## 8bf1cd21-dad1-4b94-be01-7b1fa787dd76

## Modulação dos blocos de concreto nas portas da lixeira

Térreo ESC: 1 : 50

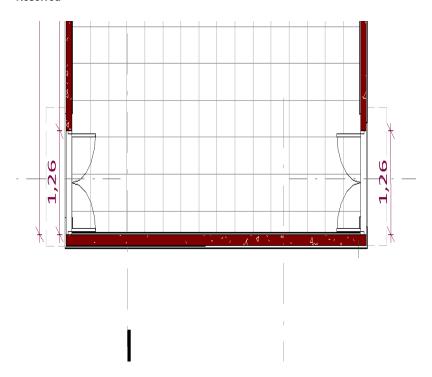
Observem a abertura da janela com 121 (janela padrão de 120 cm), com distanciamento sempre arredondado, para estar na face dos blocos, logo as argamassas de assentamento ser a de ancoragem da janela.

A modegalem não bate com a modulação dos blocos

de concreto a ser seguida, por favor, ver a possibilidade de ajustar para evitar o mínimo de

cortes possíveis nos blocos

Resolvido 2021-10-15T14:22:16+00:00 sem comentários 2021-10-13T14:32:56+00:00
